Reactiedocument

Wilhelminalaan (voorlopig) schetsontwerp

Projectnummer: 24 0214
Datum: 10 november 2025
Status: Definitief

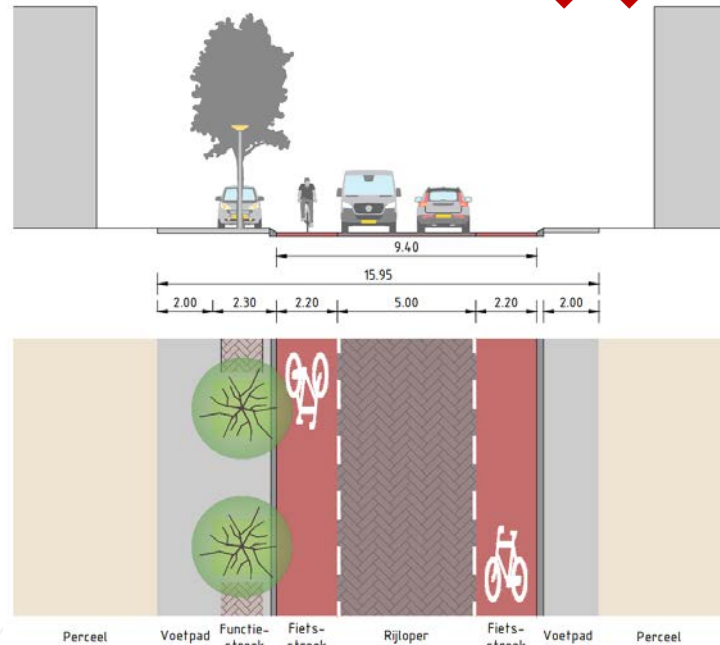
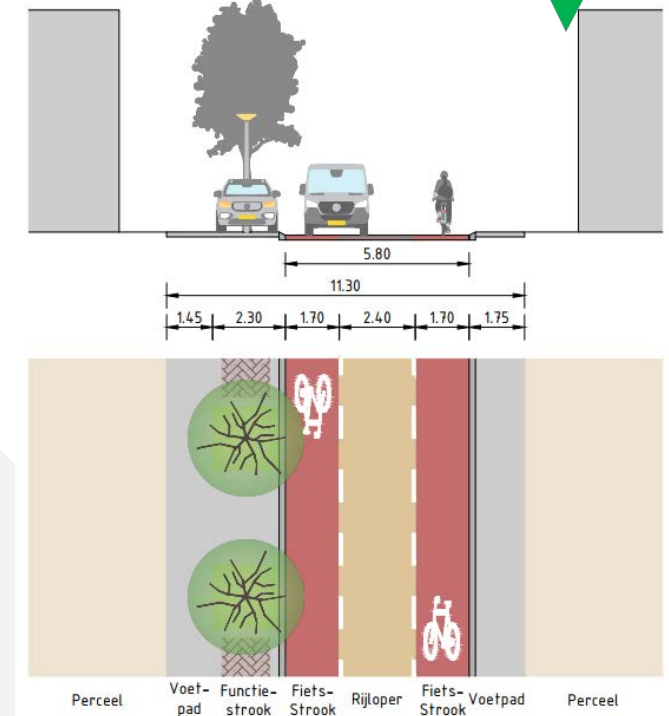
De rijbaanbreedte in het schetsontwerp is op het 'smalle gedeelte' (woningen aan beide zijden) breder dan in de huidige situatie. Dit nodigt volgens enkele respondenten na realisatie uit tot een hoger gereden snelheid.

Het in het voorlopig schetsontwerp opgenomen wegprofiel is gebaseerd op de landelijke CROW richtlijnen en sluit aan bij een gebiedsontsluitingsweg met een maximumsnelheid van 30 km/u. Het betreft de minimaal benodigde rijbaanbreedte, waardoor op het 'smalle gedeelte' (woningen aan beide zijden) de breedte wijzigt van 5,50 meter naar 5,80 meter. Dit is noodzakelijk voor de passeerbaarheid van twee vrachtwagens en het inpassen van bredere fietsstroken (van circa 1,20 naar minimaal 1,70 meter).

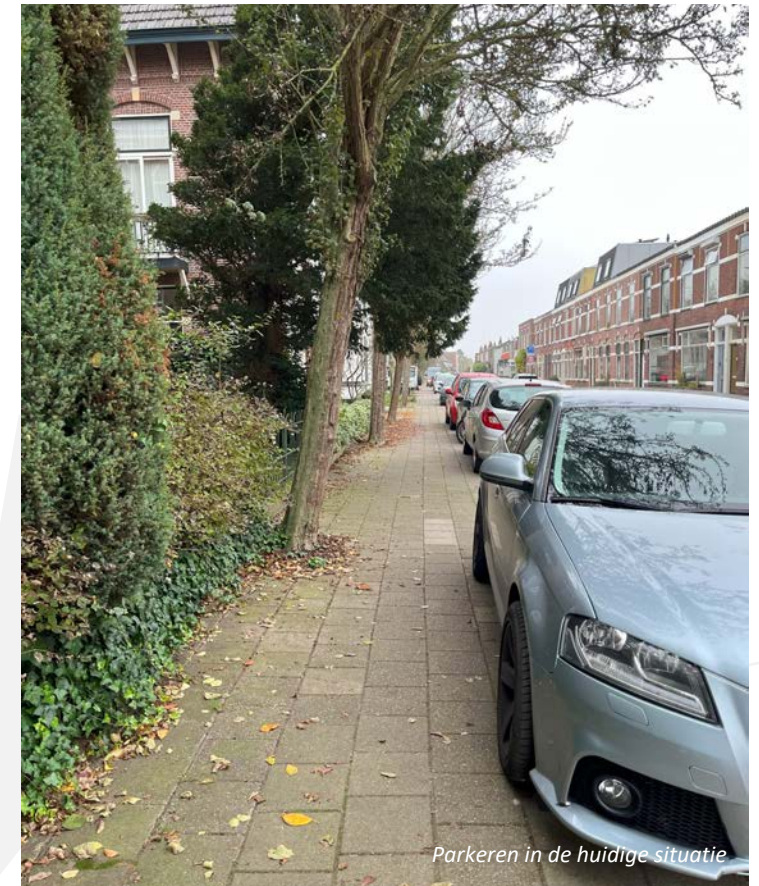
Volgens 20% van de respondenten wordt de hoeveelheid parkeerplaatsen vermindert in het voorlopig schetsontwerp. Hierover is veel onbegrip aangezien het parkeerprobleem dan wel de hoge parkeerdruk al jaren bekend zijn. Men ziet namelijk problemen ontstaan in de straat doordat nu meer voertuigen geparkeerd staan op de parkeerplaatsen dan er fysiek aanwezig zijn.

Het verplaatsen van de bomen (langs de erfgrans) naar de parkeerstrook zorgt er ook voor dat het in- en uitparkeren bemoeilijkt wordt en niet meer efficiënt geparkeerd kan worden.

Het uitgangspunt voor het voorlopig schetsontwerp is om de parkeercapaciteit te behouden en waar mogelijk uit te breiden. Een uitbreiding ervan is door de beperkte openbare ruimte en aanwezige uitritten van woningen echter niet mogelijk. De huidige parkeercapaciteit blijft hierdoor volledig behouden.

De parkeerplaatsen in de huidige situatie worden wel wat vergroot, waardoor het in- en uitrijden in combinatie met de toekomstige bomen goed mogelijk blijft.
